**VILNIAUS MIESTO SAVIVALDYBĖS ADMINISTRACIJOS
INFRASTRUKTŪROS GRUPĖ**

Pirkimo ID 4607938 tiekėjams

**DĖL „OZO G., UKMERGĖS G. IR SIESIKŲ G. REKONSTRAVIMAS“ TARPTAUTINIO
PIRKIMO ATVIRO KONKURSO BŪDU ATSAKYMŲ Į KLAUSIMUS****1 klausimas:**

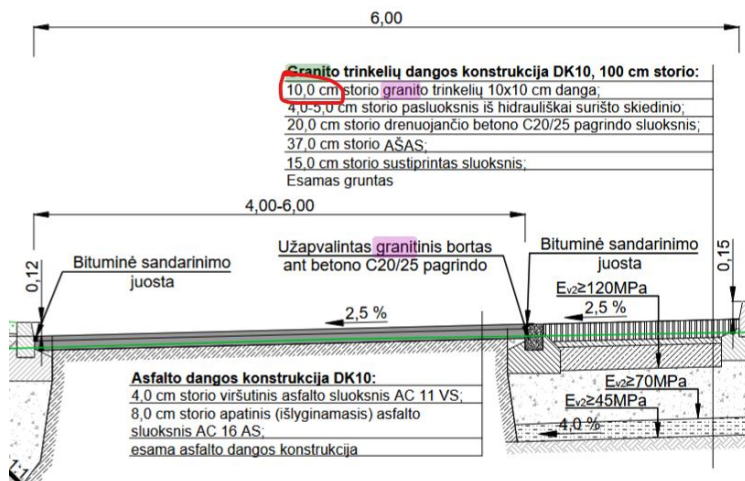
PO pateiktas DKŽ (.xls formatu): Susisiekimo dalyse yra numatyti granitinių bortų įrengimo darbai. Pagal DKŽ nėra atskirta, kokių matmenų bortai įrengiami. Pagal skersinius brėžinius matome, kad reikalingi dviejų tipų bortai. Prašome DKŽ atskirti ir pažymėti, kur kokie bortai turi būti vertinami.

Perkančioji organizacija atsako, kad sąnaudų kiekių žiniaraštyje (Excel formate) skirtuke „S_dalis_IV_etapas_biudž.“ skirtingų granitinių bortų tipų kiekiai atskirti ir pažymėti raudona spalva.

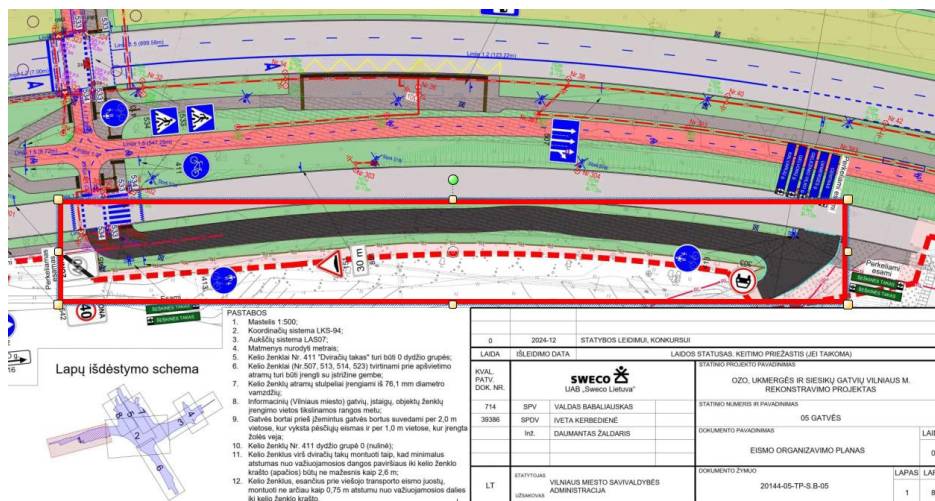
Susisiekimio dalies darbų kiekių žiniaraščiuose yra numatytos dviejų tipų šaligatvio asfalto dangos: raudono asfalto AC 5 VL ir juodos spalvos AC 5 VL.

Prašome patikslinti, kur yra klojama juodos spalvos AC 5 VL danga, kadangi pagal dangos konstrukcijas tokios konstrukcijos nėra, o brėžiniuose nerandame žymėjimo su juoda šaligatvio danga (tik su raudona).

Perkančioji organizacija patikslina, kad standartinės spalvos AC 5 VL asfaltbetonio danga yra numatyta kloti dešinėje Siesikų gatvės 1 atkarpos pusėje. Brėžinio ištrauka žemiau:
